## 改善箇所説明図

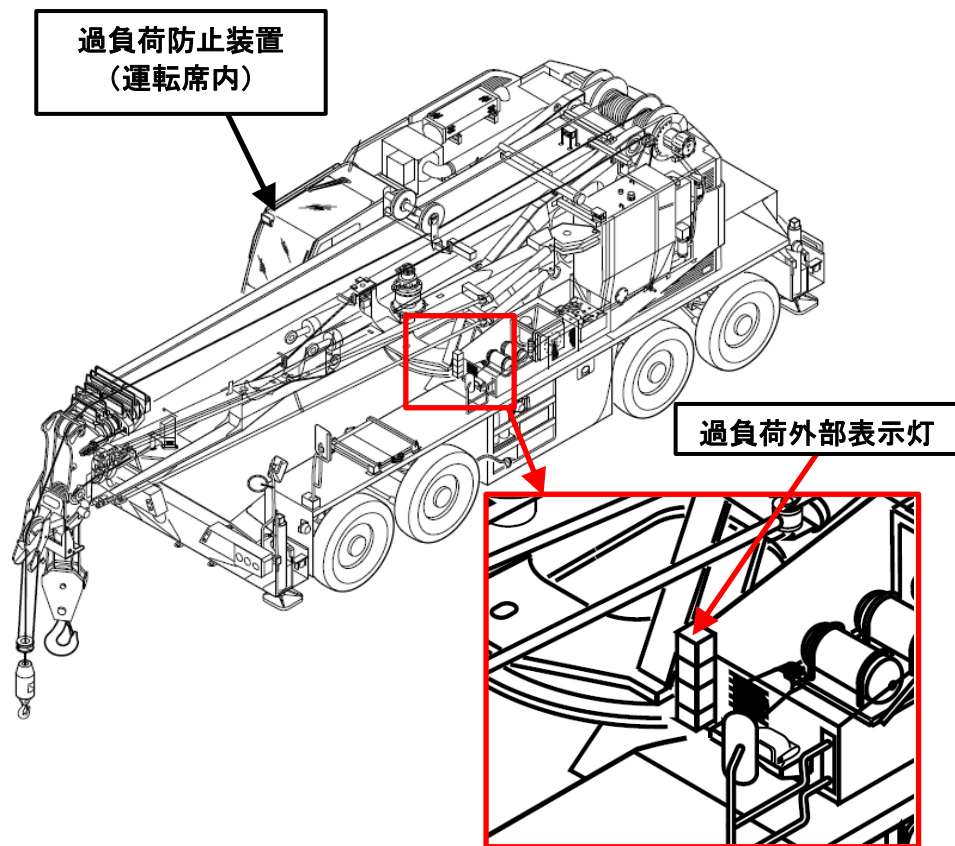
ホイール・クレーンの過負荷防止装置において、制御プログラムが不適切なため、赤色灯火が点灯するタイミングと、吊り上げが自動停止するタイミングが同時ではない。

全車両、過負荷防止装置の制御プログラムの設定を変更する。
